## PREGÃO ELETRÔNICO Nº 043/2022

Processo Administrativo Nº 2022-SAN-074620

### RESPOSTA AO PEDIDO DE ESCLARECIMENTO III

Segue a ilustração da garra (ou suporte), a qual nos referimos em nosso questionamento 1:

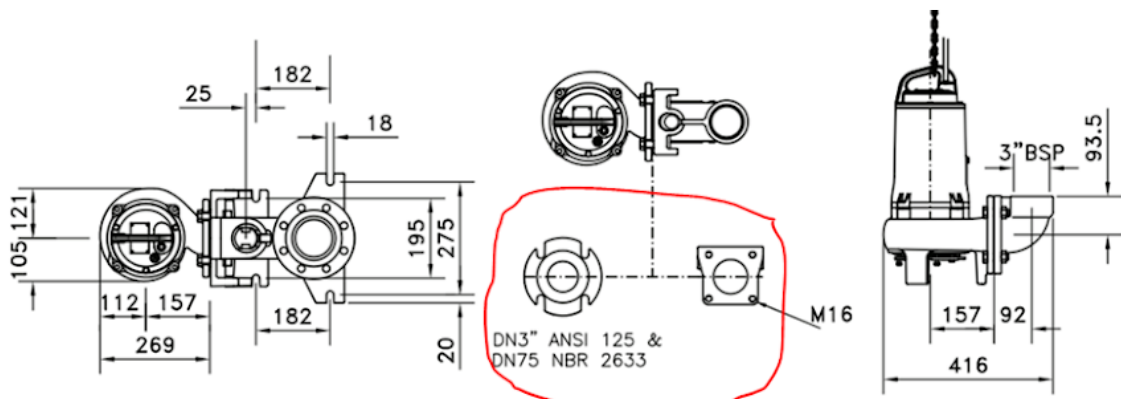
2 – Com o objetivo de ofertar corretamente as peças e acessórios complementares, quando nos referimos ao material do suporte especificado, entendemos tratar-se de garra que aux pedestal existente. Caso não seja esta peça, por gentileza nos esclarecer o que seria o suporte em aço inoxidável especificado no Termo de Referência de cada item que descreve est

**RESPOSTA:** Segue em destaque (vermelho) o ponto em que a motobomba fornecida deve ser acoplada a “garra”do sistema existente. Caso a furação do flange da motobomba seja incompatível será aceita esta adequação em aço inox.
